Rapport concernant l'installation domestique en basse et très basse tension (livre 1 AR 08/09/2019)

L'installation n'est pas conforme au Livre 1 de l'AR du 08/09/2019.

Nom et prénom propriétaire	: Thielemans Luc	**Adresse propriétaire**	: Oude Mechelsestraat 155, 1853 Grimbergen
Donneur d'ordre	: Immokeuring	**Date d'inspection**	: 28-10-2026
Installateur	: /	**TVA installateur**	: /
Gestionnaire de réseau de distribution	: Fluvius Halle-Vilvoorde	**Agent visiteur**	: SEK
Lieu d'inspection	: Oude Mechelsestraat 155 1853 Grimbergen		
Numéro de rapport	: **44007** / V 1

Foto's-1

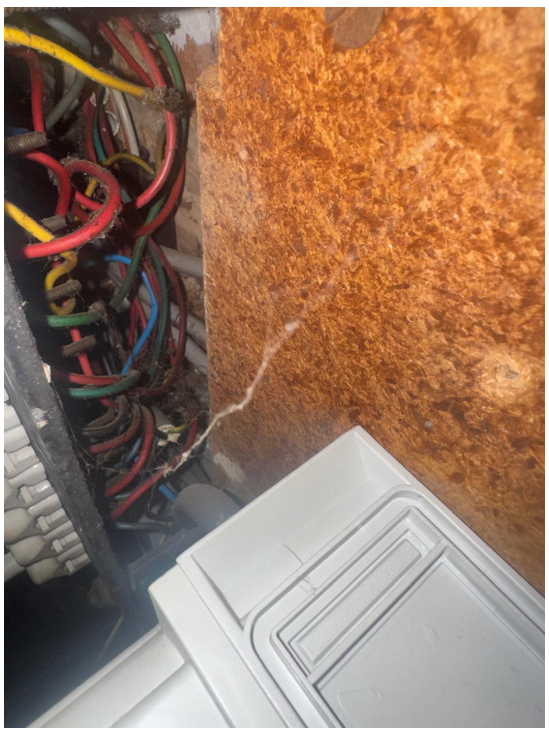
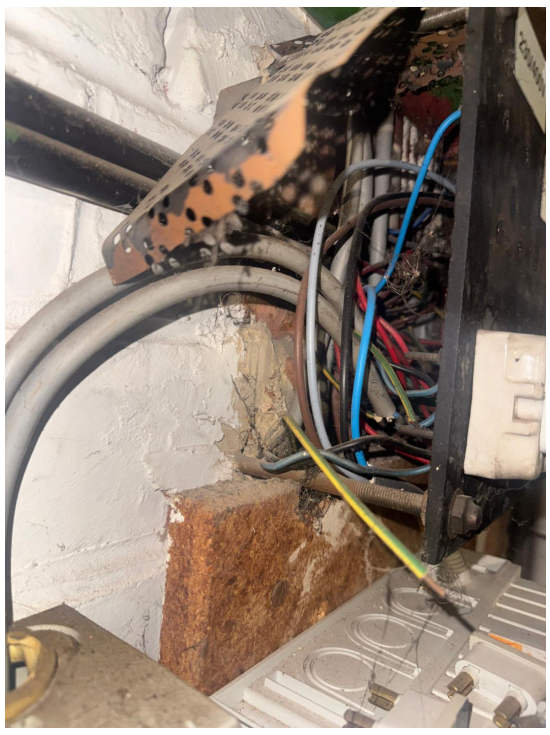
Nr/Locatie bord	Zie foto							
Beveiliging	Aantal	N°	# polen	In (A)	Type	Sectie (mm²)	Icu (kA)	Energiebeperkingsklasse 3?	Onderbrekingsvermogen voldoende?
	.	.	2	Niet bepaald	/	/	3	NEE	NEE
